Vysvětlení zadávací dokumentace č. 4

Název: MUNI BioPharma Hub – Dodávka interiérového vybavení

Název: Masarykova univerzita

Dotaz č. 2:

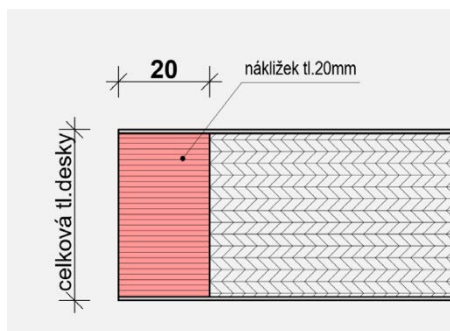
Ve vysvětlení k ZD č.2 jste zaslali vyobrazení, jak mají vypadat desky s náklížkem. Neuvádíte však (mimo prvku ST2) jak budou náklížky v rozích napojeny: na tupo nebo na pokos?

Ve vysvětlení k ZD č.2 je v bodě 13. upřesněno složení přípojného místa a plyne z toho, že má 5 slotů, v dokumentaci je u stolů ST1 uvedeno přípojný místo se 4 sloty s tím, že jeden slot může být osazen 2 pozicemi. Jak to prosím tedy bude?”

- a) Spoje hran v rozích budou provedeny na pokos dle Vzorového vyobrazení detailu hrany s masivním náklížkem, jež je součástí Textové části Standardů interiérového vybavení příslušné položky.
- b) Zadavatel připouští přípojný místo se 4 moduly, jelikož pro připojení slaboproudu je možné osadit 1 modul dvojbásevní zásuvkou RJ45. V takovém případě tedy 2 moduly budou osazeny zásuvkou NN (silnoproud), 1 modul bude osazen dvěma konektory RJ45. Zbýlý

modul bude určen jako rezerva pro budoucí doplnění konektorem dle potřeb uživatele, opatřen záslepkou v barvě přípojného místa. Tímto se nevylučuje možnost použití přípojného místa o 5 modulech s osazením dle vysvětlení k ZD č.2
